## 規格變更通知

## SE4D 型 安全光幕

茲因 SE4D 型安全光幕的規格有所變更，特此通知。

**變 更 內 容 ( 1 )**

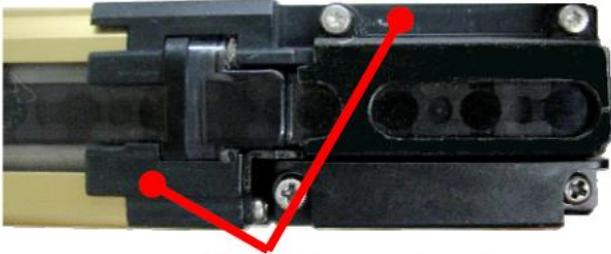
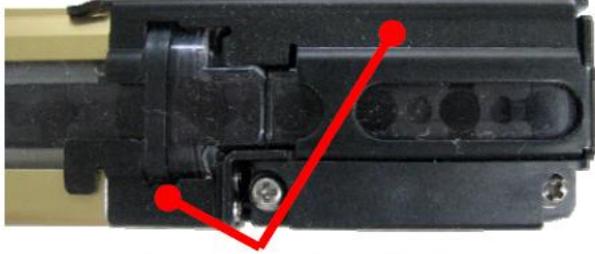
為了更進一步地提升耐衝擊的性能，將末端金屬外殼的材質由壓鑄鋁變更為軋製鋼板。

變更前	變更後
 <p data-bbox="395 1234 619 1267">外殼材質:壓鑄鋁</p>	 <p data-bbox="1082 1234 1347 1267">外殼材質: 軋製鋼板</p>
